LuK Service Info

Part Nr. 233 0034 12 – 310/300mm TGU6

TB1113

Info: New design / Neues Design / Nouvelle conception / Nuevo diseño / Nuovo disegno / Nuovo segno

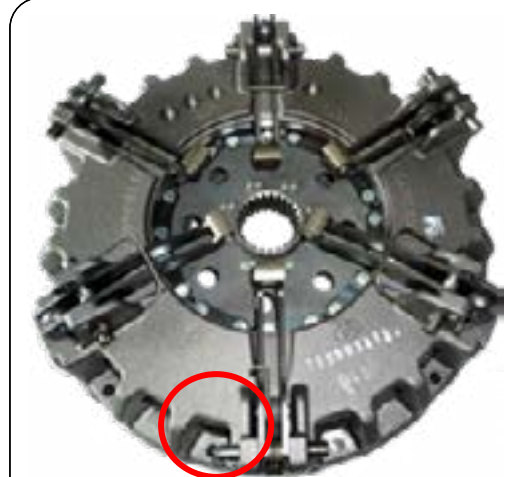
This new design utilises the latest clutch technology, using a vented housing for improved cooling and heat dispersal. Fully interchangeable with existing clutches with no modifications required to vehicle or flywheel. A new fixation bolt set 411 0195 10 12 x M8 x 1.25 x 65mm + Conical washer is supplied with new designs to accommodate the lower housing.
